**Bebauungsplan 07.32.00 - Schlutuper Straße / Lauerhofer Feld -  
Satzungsbeschluss**

**Bebauungsplan 07.32.00- Schlutuper Straße / Lauerhofer Feld –**  
**Bericht zur Prüfung und Abwägung der im Rahmen der durchgeführten Beteiligungsverfahren eingegangenen Stellungnahmen**  
**Stand: 10.03.2022**

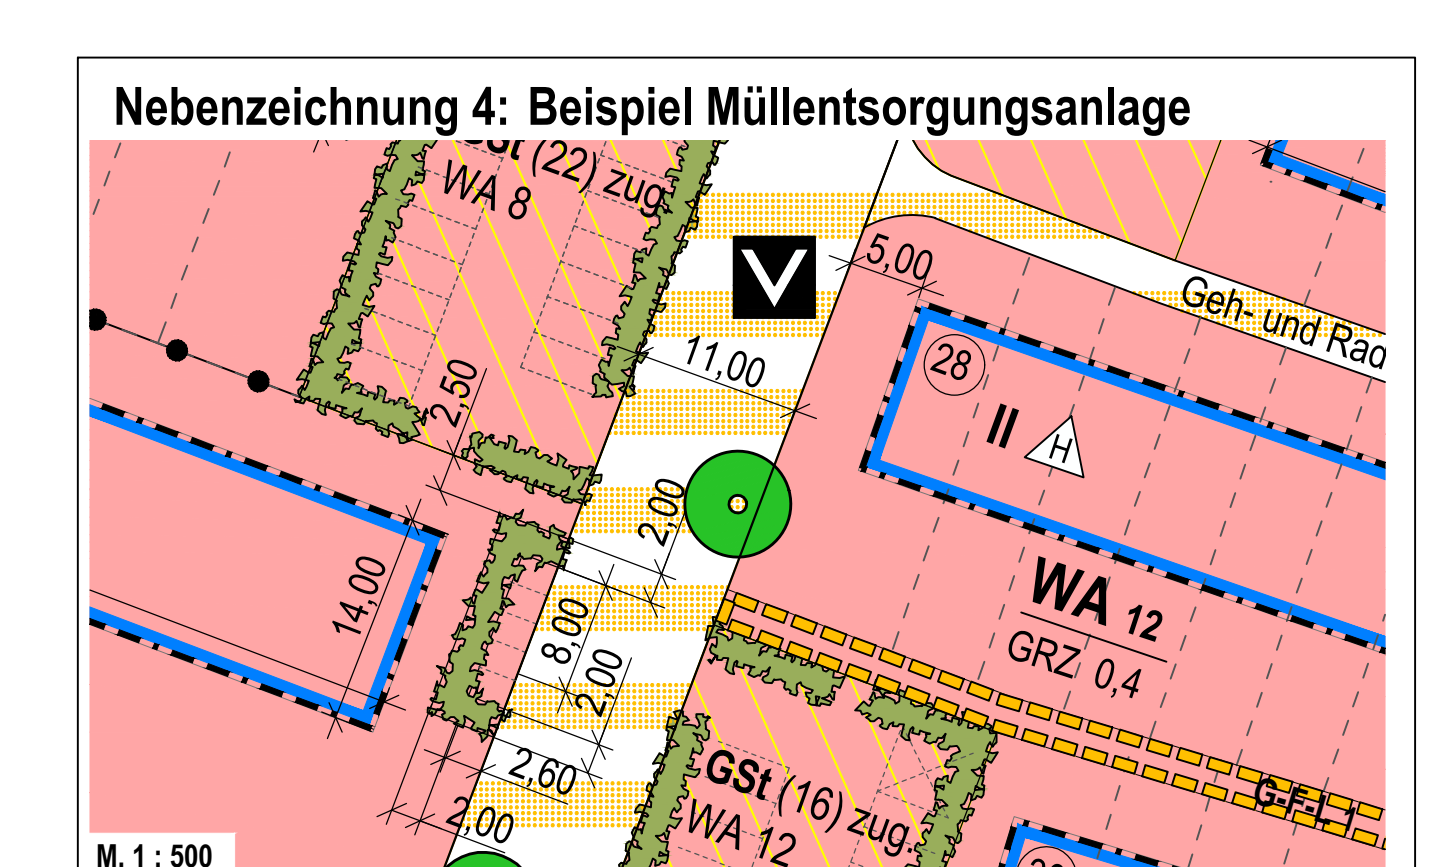
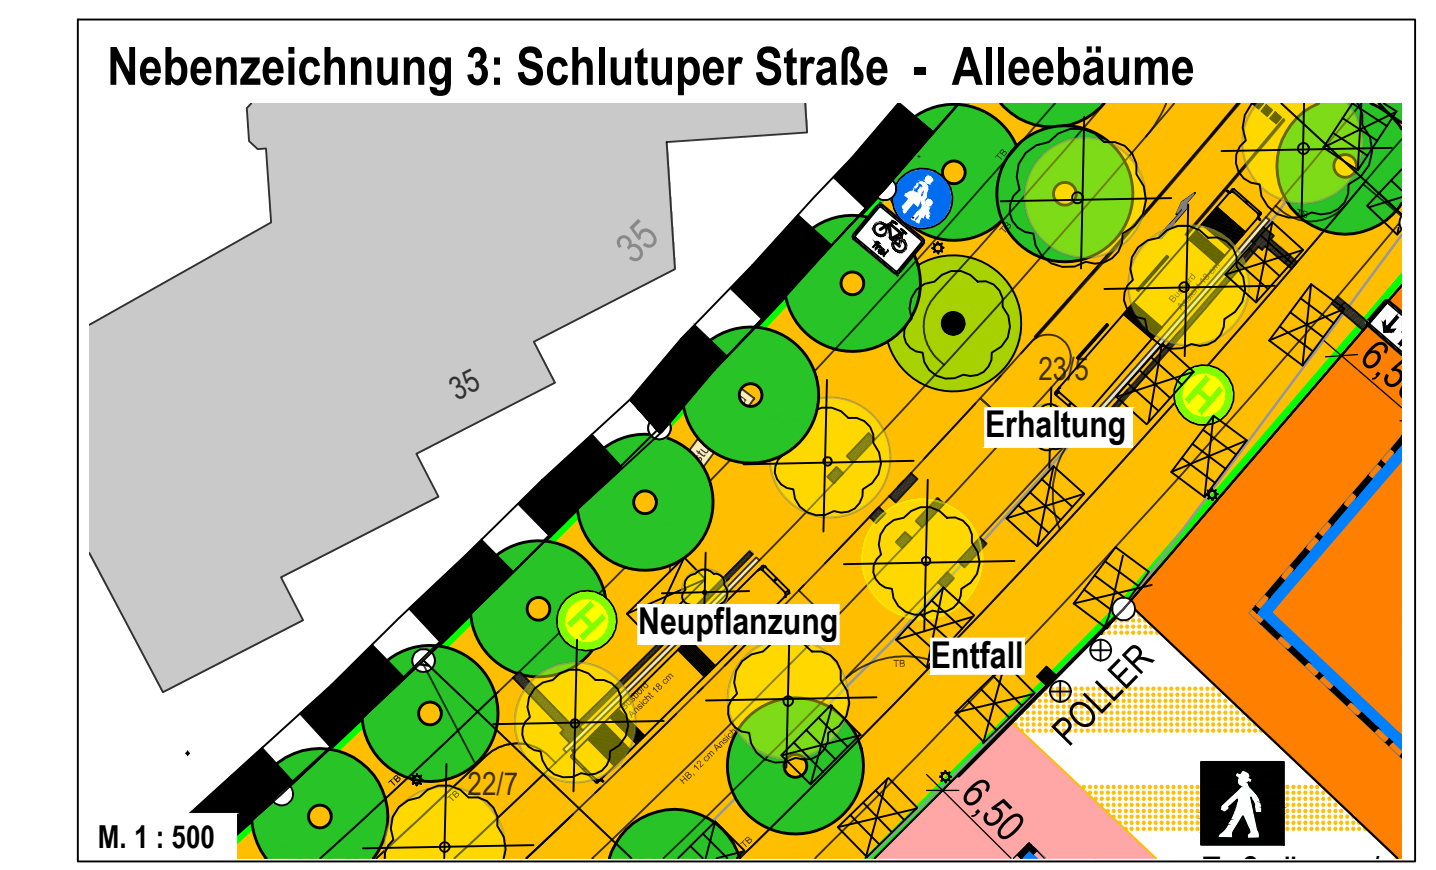
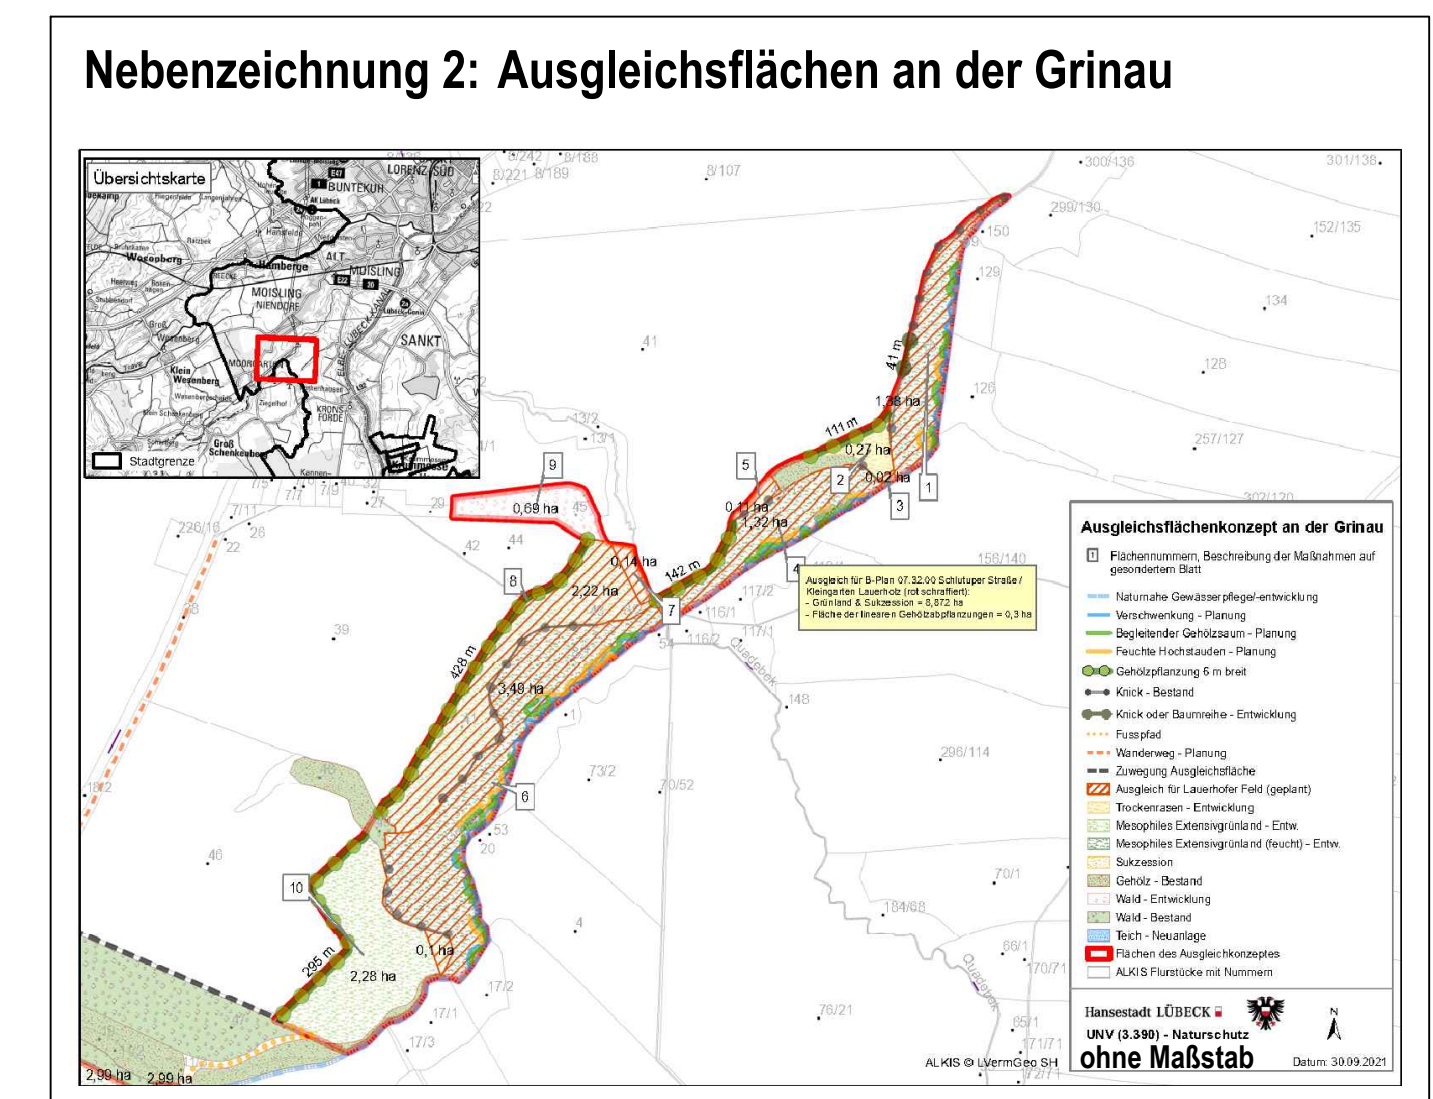
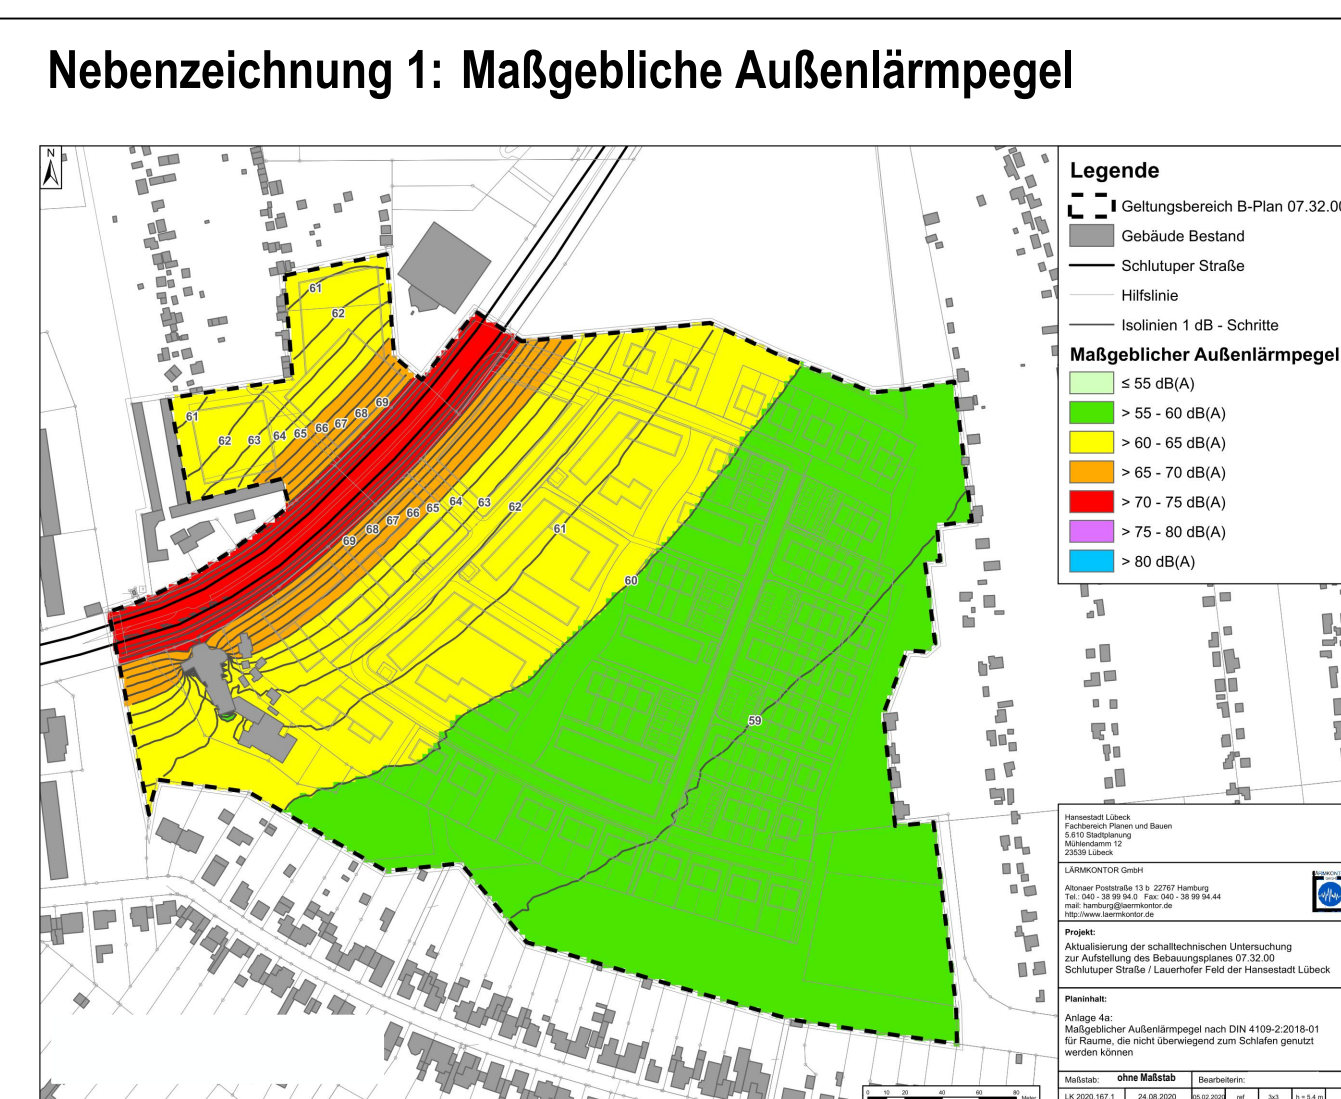
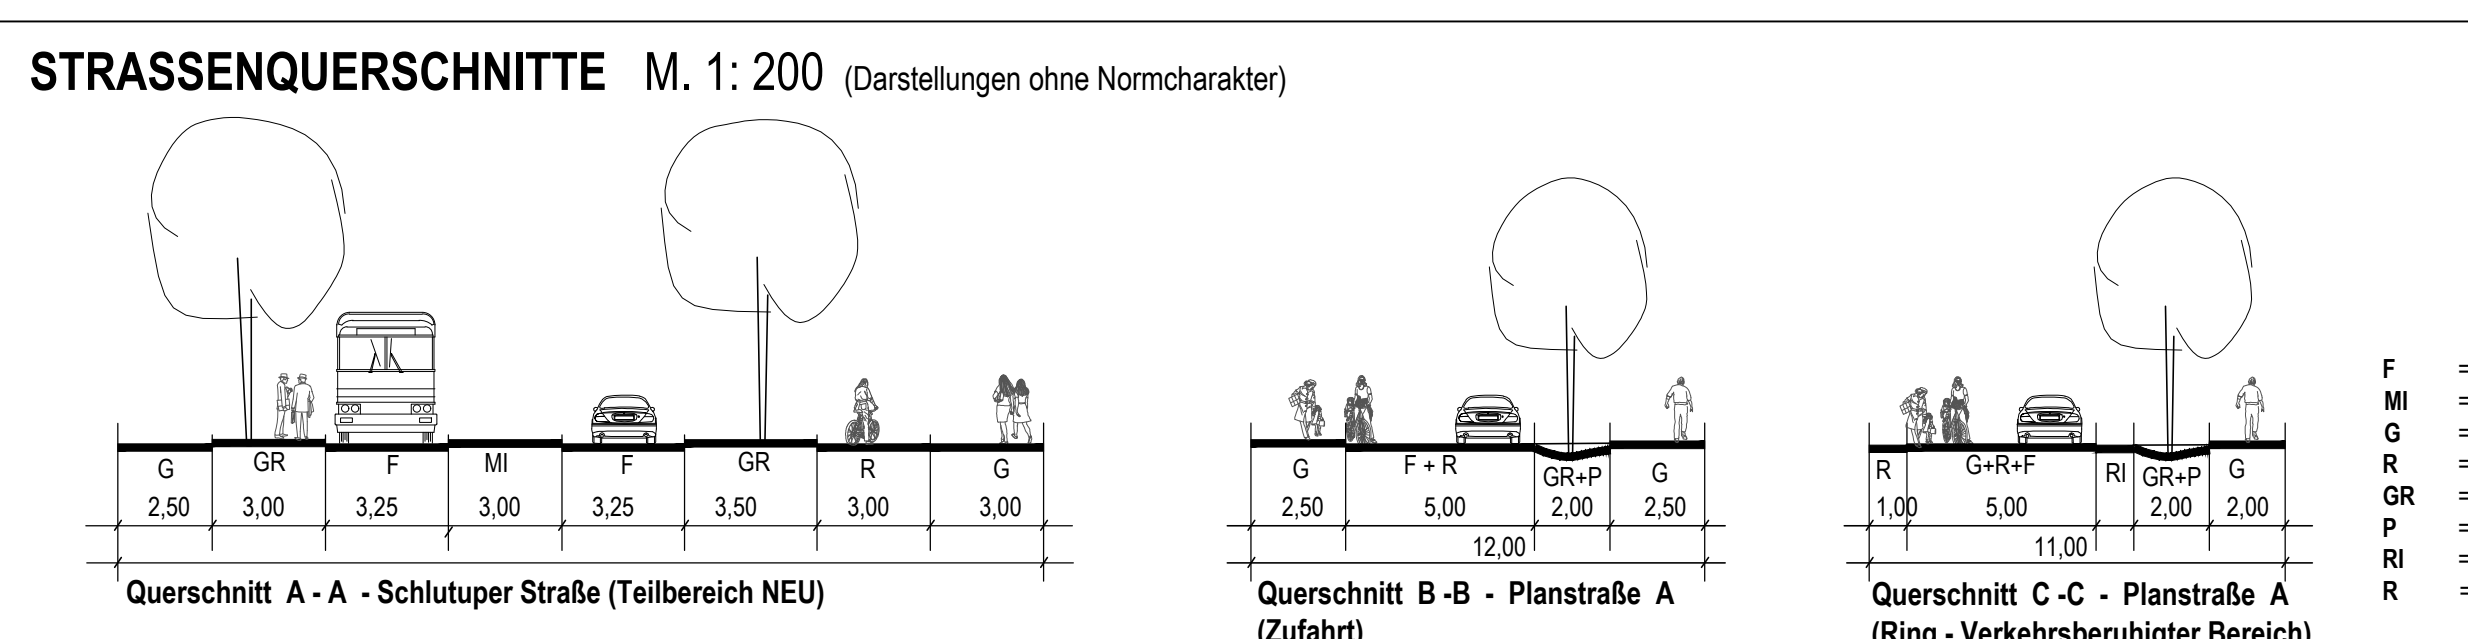
<p><u>10.14 Verkehrsgutachten Berechnung Knotenpunkte</u>  Im aktuellen Verkehrsgutachten wird folgende Aussage getätigt: „An den beiden äußeren Knotenpunkten (Arnimstraße / Edelsteinstraße / Wesloer Landstraße / Schlutuper Straße und Marlistraße / Walderseestraße/ Schlutuper Straße) beträgt die Zunahme der Fahrten durch die Entwicklung des neuen Quartiers nur noch etwa 2 % und liegt damit im Rahmen der allgemeinen verkehrlichen Schwankungen.“ Am Knoten Schlutuper Straße/Arnimstraße (KP 3) wird die Verkehrszunahme mit 2% angegeben und dafür wird auch eine Leistungsfähigkeitsberechnung durchgeführt. Am Knoten Schlutuper Straße/Marlistraße erfolgt dies jedoch nicht. Warum? KP 3 ist in seiner aktuellen Be-</p>	<p>Der Hinweis ist nachvollziehbar und resultiert aus der früheren Betrachtung, die deutlich mehr Verkehr über die Arnimstraße geschickt hat. Diese Aufteilung wurde auf Hinweis der städtischen Verkehrsplanung geändert. Die ausführliche Betrachtung des Knotenpunktes Schlutuper Straße / Arnimstraße ist insofern ein Relikt früherer Betrachtungen, schadet aber nicht. Aus gutachterlicher Sicht ist die detaillierte Betrachtung bei derart geringen Belastungsänderungen nicht notwendig und – der Hinweis sei erlaubt – fachlich auch sehr unüblich.</p> <p>Es ist zwar nicht ganz klar, welcher Knotenpunkt exakt damit gemeint ist, der beschriebene Effekt ist aber durchaus nachvollziehbar. Die Qualitätsstufen werden über die mittlere Wartezeit bestimmt und die Grenze zwischen den Qualitätsstufen C und D</p>	<p>nicht berücksichtigen</p>

Inhalt der Stellungnahme	Prüfung und Abwägung	Ergebnis
<p>lastung jedoch weitaus weniger kritisch, als der Knoten Schlutuper/Marlistraße. Diese Vorgehensweise ist daher nicht nachvollziehbar. Ebenso ist nicht nachvollziehbar, wie diese Zahlen zustande kommen, denn an keiner Stelle werden Belastungszahlen im Bestand dargestellt, so dass nicht einmal einzuschätzen ist, um wieviel Verkehr in absoluten Zahlen es sich handelt. So hatte der Knoten Schlutuper/Marlistraße in 2017 eine Gesamtbelastung von 33.217 Kfz/24h (das stammt aus einer Verkehrszählung, die hier nicht dargestellt ist). 2% davon sind 664 Kfz/24h. Das sind etwa 60-70 Kfz/h. Das Erschließungsgebiet hat max. eine Verkehrserzeugung von 1.200 Kfz/24h, das sind etwa 120 Kfz/h. 55% davon (Abb. 15) sind 66 Fahrzeuge pro Stunde, die in Richtung Schlutuper/Marlistraße abfließen. Das passt also, ist aber anhand des Gutachtens nicht nachzuvollziehen. Geht man dann noch einen Knotenpunkt weiter und rechnet die 66 Fahrzeuge dazu, verschlechtert sich die Qualitätsstufe von C auf D, wobei ich hier Zahlen von 2015 zugrunde gelegt habe. Aber auch das taucht im Verkehrsgutachten weiterhin nicht auf, was damit nur als unvollständig zu bezeichnen ist.</p> <p>Der Bereich Stadtgrün und Verkehr bittet um entsprechende Überarbeitung des Verkehrsgutachtens dahingehend, dass die oben genannten Kritikpunkte im Gutachten aufgeklärt bzw. transparent / nachvollziehbar werden.</p>	<p>liegt bei signalisierten Knotenpunkten bei einer mittleren Wartezeit von 50 Sekunden (Kfz-Verkehr). In den Berechnungen kann bereits ein zusätzliches Fahrzeug den Sprung von C nach D bewirken. Im Übrigen bezeichnet aber selbst die Qualitätsstufe D eine noch ausreichende Verkehrsqualität.</p>
